Avis délibéré
de la Mission régionale d'autorité environnementale
Provence-Alpes-Côte d'Azur

**sur le projet de centrale photovoltaïque au sol au lieu-dit " Bois
de Plérimond " et sur la déclaration de projet emportant mise
en compatibilité du plan local d'urbanisme (PLU) de la
commune d'Aups (83)**

N° MRAe
2024APPACA53/3782
2024APACA47/3783

Figure 3: délimitation de la zone Npv. Source : notice de présentation.

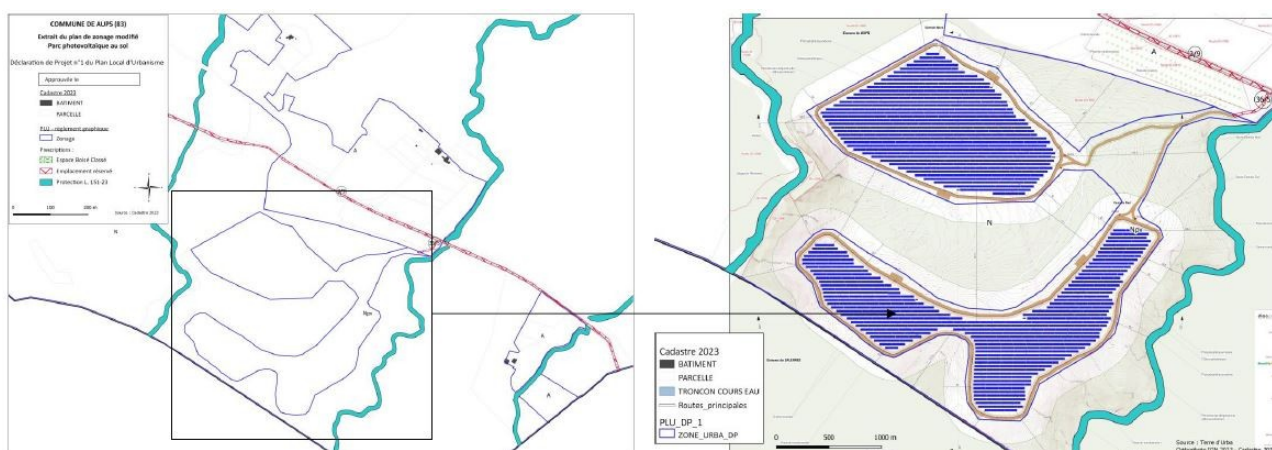
Le secteur de projet est situé en zone naturelle (N) du PLU en vigueur, qui ne permet pas sa réalisation. La présente mise en compatibilité du PLU a pour objet la création d'un secteur Npv de 39,4 ha dédié à l'implantation d'installations liées à la production d'énergie photovoltaïque et la rédaction d'un règlement adapté. Ce secteur englobe les zones clôturées et les accès.

Figure 6: carte de l'aléa incendie de forêt sur la commune d'Aups. Source : évaluation environnementale de la MEC DP (et fond de carte, préfecture du Var).

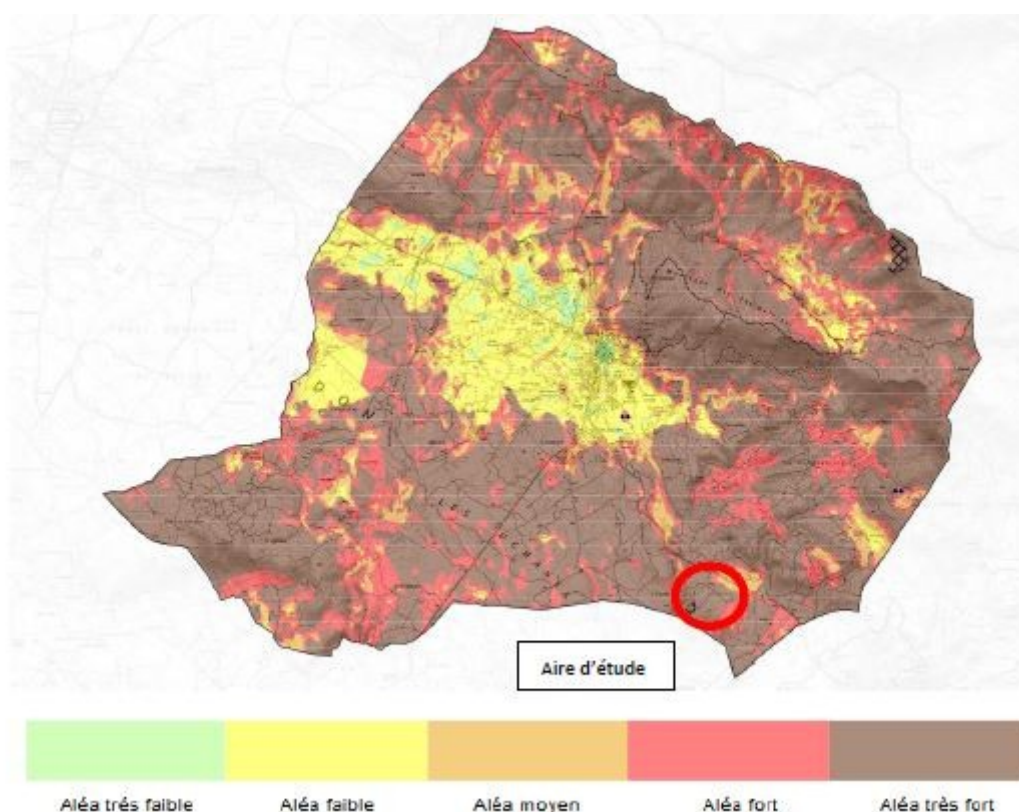
La MRAe observe au contraire que, comme il est d'ailleurs mentionné dans le rapport d'évaluation environnementale de la DP-MEC PLU (qui n'en tire toutefois aucun enseignement), le secteur de projet

est majoritairement situé en zone d'aléa très fort d'incendie de forêt, et à proximité d'une zone d'aggravation de l'aléa.

Au-delà du défaut de considération des enjeux liés au risque d'incendie de forêt, l'affirmation selon laquelle le projet n'induirait aucun risque (et au contraire améliorerait la situation par rapport à l'existant) n'est pas justifiée et ne tient pas compte des facteurs d'aggravation du risque induit par le projet.

La MRAe estime que les connaissances actuelles et les retours d'expérience ne permettent pas à ce stade d'éliminer tout risque d'aggravation de l'aléa ou de difficulté de traitement d'un feu du fait de la présence d'une centrale photovoltaïque au sein d'un massif forestier soumis à risque d'incendie de forêt, qui plus est dans un contexte de changement climatique. Au contraire, à titre d'exemple, un retour d'expérience effectué par l'ONF sur le feu de Gréoux-les-Bains (04) en août 2020 montre que la présence du parc photovoltaïque a compliqué l'intervention (impossibilité d'utiliser les moyens aériens, risque d'arc électrique, difficultés dues au cloisonnement généré par les rangées de panneaux...)

La MRAe recommande de reprendre et approfondir l'évaluation environnementale sur la thématique du risque d'incendie de forêt subi et induit par le projet.
